ИЗМЕНЕНИЕ КОНСТРУКЦИИ НАТЯЖНОГО РОЛИКА 55443

ТЕХНИЧЕСКАЯ ИНФОРМАЦИЯ № 1027

Илл. 1: 55443 (прежняя модификация)

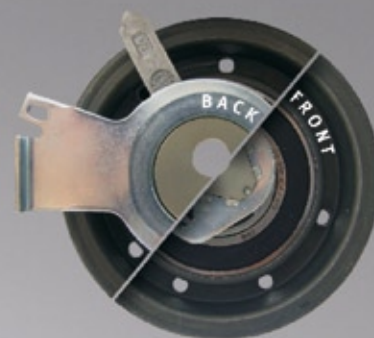
В ходе постоянного совершенствования нашей продукции была изменена конструкция натяжного ролика 55443.

Специальный инструмент (№ ориг.з/ч T10020) для поворачивания эксцентрика больше не нужен.

Вместо него используйте имбусовый ключ на 6 мм.

В технической информации показаны внешние различия обеих модификаций натяжных роликов спереди (front) и сзади (back).

Илл. 2: 55443 (новая модификация)

На переходном этапе переоснащения могут использоваться обе модификации. Натяжные ролики обеих модификаций соответствуют техническим спецификациям и могут без каких-либо ограничений использоваться в указанных автомобилях.
